## UNIVERSIDAD DISTRITAL FRANCISCO JOSE DE CALDAS

**CONSOLIDADO DE OBSERVACIONES AL PLIEGO DE CONDICIONES CONVOCATORIA No 008 DE 2026** "ADQUIRIR EQUIPOS ACTIVOS DE RED SWITCHES Y ACCESS POINTS, INCLUYENDO HARDWARE, LICENCIAMIENTO, GARANTÍA Y SOPORTE TÉCNICO INTEGRAL, CON EL FIN DE GARANTIZAR LA DISPONIBILIDAD, SEGURIDAD, ESCALABILIDAD Y EL ÓPTIMO RENDIMIENTO DE LOS SERVICIOS DE RED EN LAS SEDES DE LA UNIVERSIDAD DISTRITAL FRANCISCO JOSÉ DE CALDAS, CONFORME CON LAS CONDICIONES Y ESPECIFICACIONES TÉCNICAS ESTABLECIDAS."

### 3.2.3 CERTIFICACIÓN DE VIGENCIA Y SOPORTE DEL LICENCIAMIENTO:

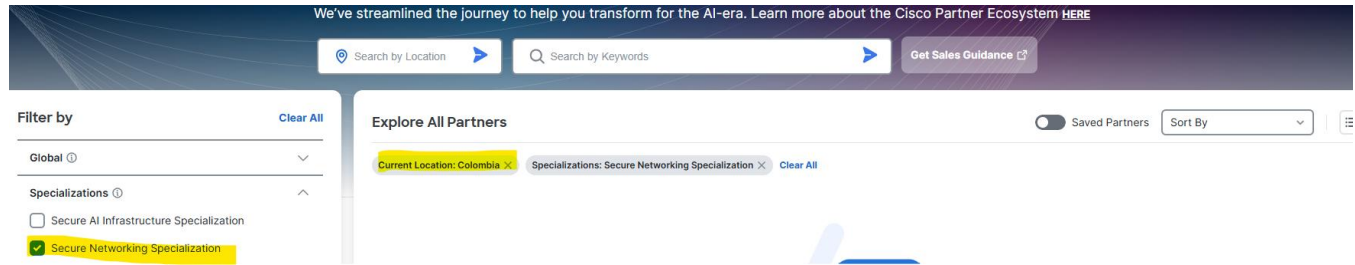
De acuerdo con el documento "PLIEGO CONVOCATORIA" la entidad solicita lo siguiente:

Es importante considerar que Cisco implementó el nuevo **Cisco 360 Partner Program**, vigente desde enero de 2026, mediante el cual modificó su esquema de reconocimiento de partners e incorporó nuevas designaciones basadas en las capacidades demostradas dentro de diferentes portafolios. Dentro de estas designaciones se encuentra **Cisco Services Partner (Partner de Servicios de Cisco)**, mediante la cual se reconoce a los partners que han demostrado capacidades, madurez y experiencia asociadas al portafolio de servicios de Cisco. En virtud de lo anterior, solicitamos a la Entidad **modificar o ampliar el requisito**, permitiendo acreditar la designación **Cisco Services Partner**, perteneciente al **Cisco 360 Partner Program**, como alternativa válida a la especialización actualmente solicitada.  
Propuesta de modificación del requisito:

### RESPUESTA DE LA UNIVERSIDAD: Se acepta la observación parcialmente.

En atención a la actualización del programa de partners de Cisco, se modificará el numeral 3.2.3 para solicitar que el oferente demuestre, mediante certificación del fabricante, que está acreditado como Cisco Networking Portfolio o superior y Cisco Security Portfolio o superior. Estas acreditaciones deberán estar vigentes, corresponder al proponente y ser verificables mediante los mecanismos oficiales del fabricante. El ajuste actualiza la denominación de las credenciales sin modificar la finalidad del requisito, orientada a garantizar las capacidades técnicas y organizacionales necesarias para integrar y soportar la solución con Cisco ISE, Cisco Catalyst Center y las controladoras Cisco Catalyst 9800.
